**CCR-VIA -- COMITATO DI COORDINAMENTO REGIONALE PER LA  
VALUTAZIONE D'IMPATTO AMBIENTALE**

**Giudizio n° 4066**                      **Del**                      **09/11/2023**  
**Prot. n° 23/403060**                      **Del**                      **03/10/2023**

**Oggetto:** Ampliamento della discarica per rifiuti non pericolosi: realizzazione del 4° lotto

**Istruttoria Tecnica** Valutazione di Impatto Ambientale – V.I.A. con contestuale VInCA  
**Progetto** ECO.LAN S.p.A. - Ampliamento della discarica per rifiuti non pericolosi: realizzazione del 4° lotto

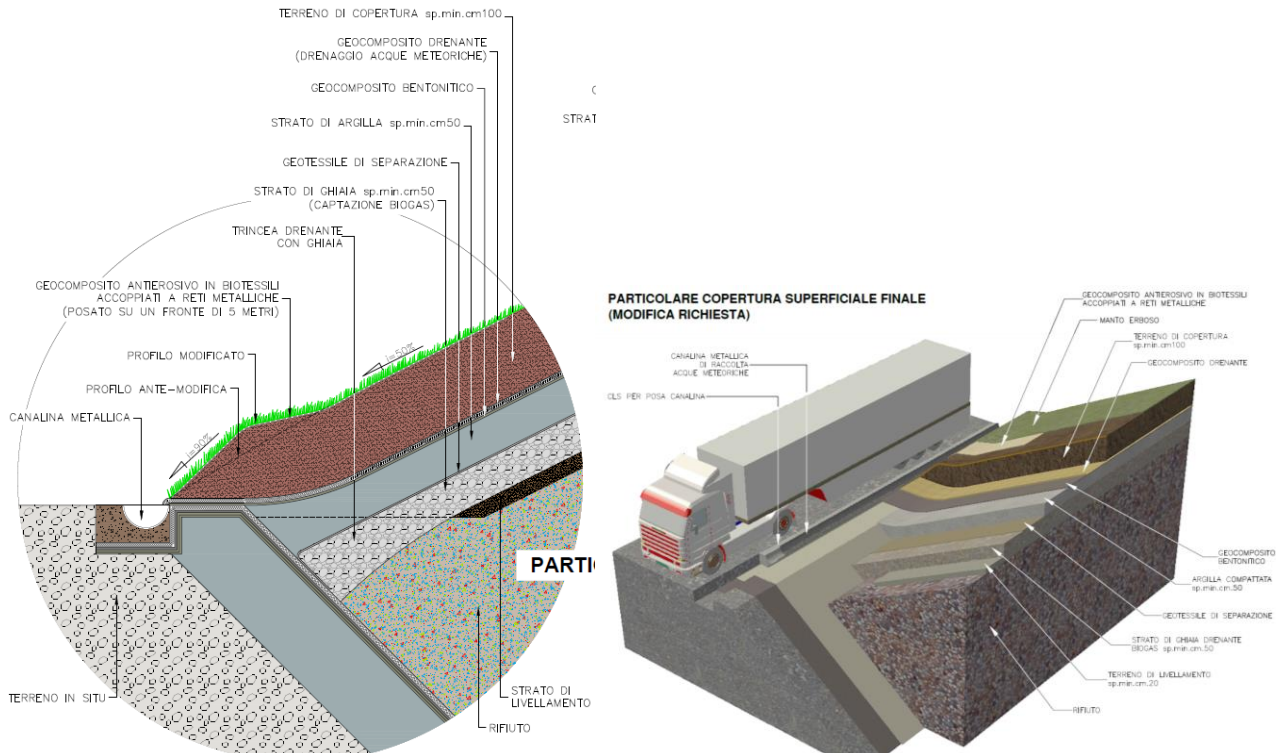
### 2. Produrre documentazione tecnica da cui si evinca il metodo utilizzato per la valutazione dei volumi dell'invaso (se triangoli prismatici o sezioni ragguagliate) ed il fascicolo riepilogativo dei risultati

Il proponente ha trasmesso l'elaborato 1.12, "Calcolo volume tra modelli".

All'interno di tale documento il tecnico specifica che la metodologia di calcolo utilizzata dal software DIGICORP CIVIL Design, applicativo di Autodesk AutoCAD per la progettazione di opere civili, è quella dei **triangoli prismatici, utilizzati per la costruzione dei DTM** (modelli digitali del terreno).

Dal fascicolo di calcolo allegato al documento, si evince che la volumetria netta, utile agli abbancamenti di rifiuti nel lotto 4 in progetto, è **pari a 393.815 mc**. Di seguito si riporta lo stralcio della tabella riassuntiva del calcolo.

Tabella 34. Confronto fra l'indice di impatto olfattivo simulato e i criteri di valutazione Decr.Dir. MASE n. 309.

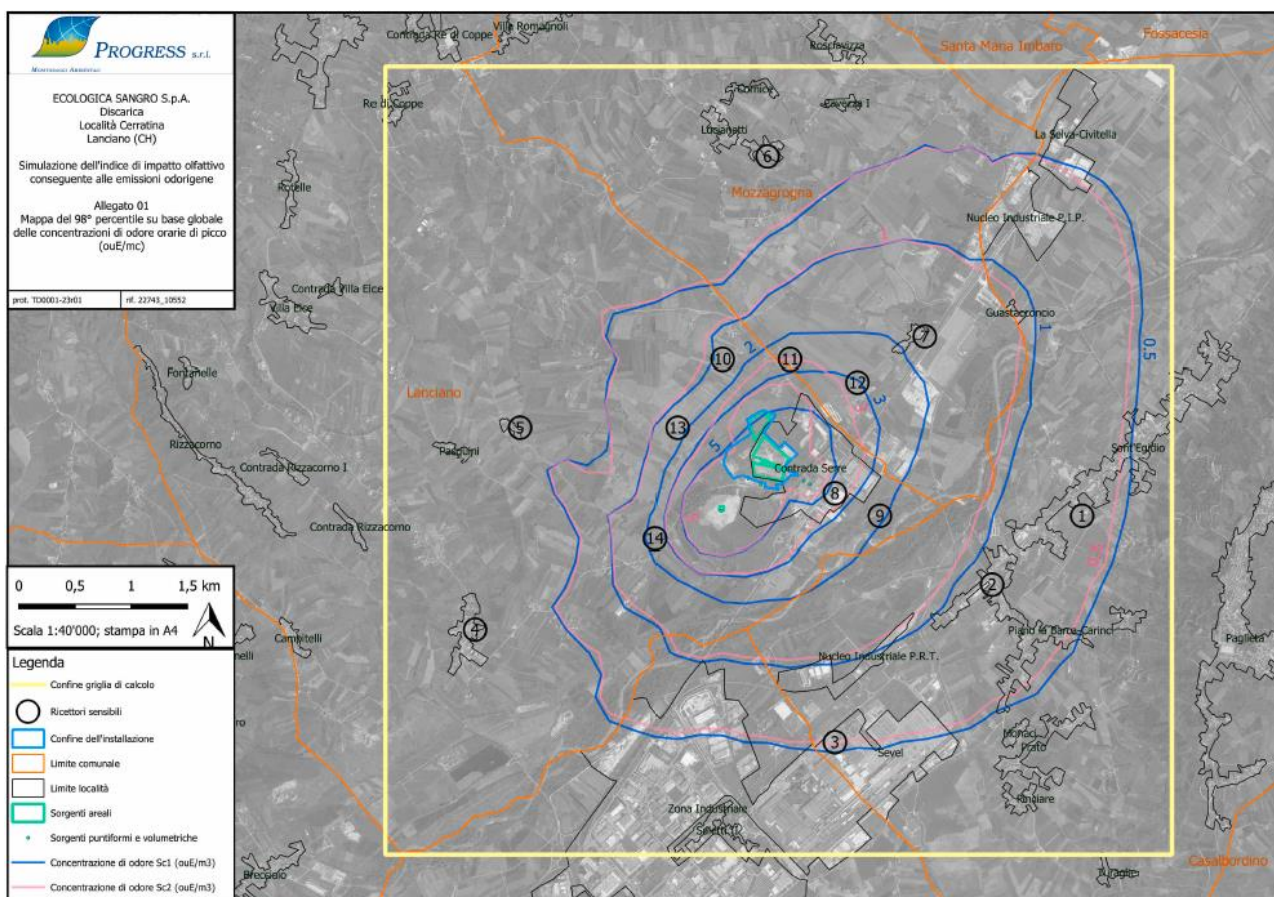
**5. Aggiornare gli elaborati 3.6 *“Simulazione dell'indice di impatto olfattivo conseguente alle emissioni odorigene in atmosfera”* e 3.7 *“Simulazione dell'impatto sulla qualità dell'aria delle emissioni in atmosfera”*, includendo nella valutazione i recettori più prossimi al progetto e considerando il contributo delle installazioni piattaforma ecologica Eco.Lan SpA (Loc. Cerratina) e Impianto di recupero e smaltimento di rifiuti pericolosi e non pericolosi NEW DEAL S.r.l. (loc. Cerratina)**

L'elaborato 3.6 è stato aggiornato nei termini di seguito riassunti:

- Sono stati aggiunti, all'interno degli scenari emissivi, le emissioni odorigene della piattaforma di ECO.LAN. SpA e dell'impianto della NEW DEAL Srl;
- Sono stati aggiunti cinque recettori sensibili (dal n. 10 al n. 14) posti nelle immediate vicinanze del sito di progetto;
- Vengono presi a riferimento i criteri di valutazione del Decreto Direttoriale MASE n. 309 del 28/06/2023.

Dopo aver fatto girare il modello, il tecnico procede quindi a confrontare i risultati con le fonti normative citate, elaborando diverse tabelle, delle quali di seguito si riporta l'ultima, di confronto con i criteri di valutazione del Decr. Dir. MASE n. 309/2023.
